Universitätsstadt Gießen
Bebauungsplan Nr. GI 01/04
„Bahnhofsvorplatz, 1. Änderung“

Beschlussempfehlungen zu den im Rahmen der Öffentlichkeitsbeteiligung gem. § 3 Abs. 2 BauGB und der Beteiligung der Behörden und sonstiger Träger öffentlicher Belange gem. § 4 Abs. 2 BauGB (Frist bis zum 27.08.2010) eingegangenen Stellungnahmen und Anregungen.
Stellungnahmen und Anregungen, die nach Fristablauf eingegangen sind, wurden ebenfalls geprüft.

BAULEITPLANUNG DER UNIVERSITÄTSSTADT GIESSEN

hier: Bebauungsplan Nr. GI 01/04 Bahnhofsvorplatz, 1. Änderung

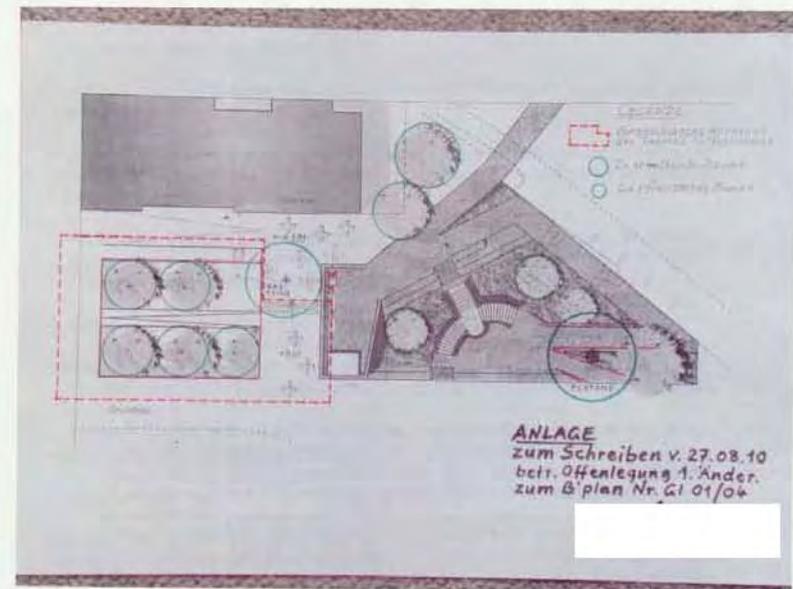
Der geplante Kopfbau ist zu massiv
- zu hoch - fügt sich nicht in das
Ansemble „Bahnhof ein ^{passendere} ^{! Günstig}
elegantere, passendere, Lösung - wenn denn
die Aufzug un an diesem Platz gebaut
werden kann - wäre sehr ünschenswert!

Zu ihrer Kritik an der Höhe des Kopfbauwerks verweisen wir auf ein Modell des Bahnhofsvorplatzes, das einen besseren Eindruck von der künftigen städtebaulichen Situation des Bahnhofsvorplatzes mit historischer Treppenanlage vermitteln soll.

Festzuhalten ist, dass der Bebauungsplan lediglich eine maximale Höhe des Kopfbauwerks von 7,5 m festsetzt über der angrenzenden Fläche des Bahnhofsvorplatzes. Dabei ist zu berücksichtigen, dass die Oberkante der Lauffläche der Fußgängerbrücke rd. 6,5 m über dem Bahnhofsvorplatz liegt und das Aufzugsbauwerk möglicherweise eine Brüstung bekommen soll, die mitgerechnet werden muss. Zusätzlich zu der eigentlichen Bauwerkshöhe dürfen die Aufzugsanlagen mit ihrer relativ kleinen Grundfläche, bis zu 3 m über das eigentliche Kopfbauwerk hinausragen, damit man ohne Stufen auf die Dachterrasse hinaustreten kann.

Würde man das Gebäude deutlich niedriger bauen, wäre die Steigung von der Aufzugsanlage auf der Terrasse des Kopfbauwerks bis zur Fußgängerbrücke zu steil und nicht mehr behindertengerecht.
